Actualizare – NOTĂ DE ATENȚIONARE privind siguranța la locul de utilizare

Sisteme RM cu tunel de 60 cm lățime

Dezlipirea adezivului sigiliului bobinei de corp în cuadratură (Quadrature Body Coil, QBC) poate duce la expunerea marginilor ascuțite

23 iunie 2025

Figura 1. Locația sigiliului QBC (QBC seal)

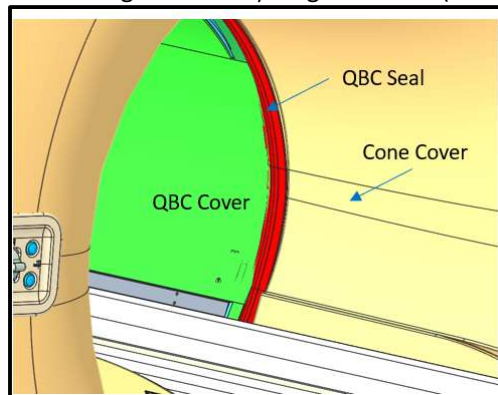
Adezivul sigiliului bobinei de corp în cuadratură (Quadrature Body Coil, QBC) se poate dezlipi, creând margini ascuțite care pot intra în contact cu pacienții. Sigiliul QBC (QBC seal) se poate slăbi pe măsură ce masa pacientului se deplasează într-o mișcare orizontală în și în afara tunelului sistemului. Sigiliul QBC (QBC seal) (Figura 1) este un sigiliu din cauciuc care este lipit între stratul de acoperire al conului (cone cover) și stratul de acoperire al QBC (QBC cover) și funcționează pentru a preveni ca marginile ascuțite ale stratului de acoperire al QBC (QBC cover) să intre în contact cu pacienții în timpul unei examinări.

- Ca parte a pregătirii înainte de scanarea pacientului:
 1. Inspectați sigiliul QBC (QBC seal) pentru separarea dintre stratul de acoperire al conului (cone cover) și stratul de acoperire al QBC (QBC cover).

Philips vă va contacta pentru a programa o oră pentru ca un inginer de service pe teren (FSE) să vă viziteze locația și să înlocuiască sigiliul QBC (QBC seal) al sistemului (referință FCO78100573, FCO78100615).
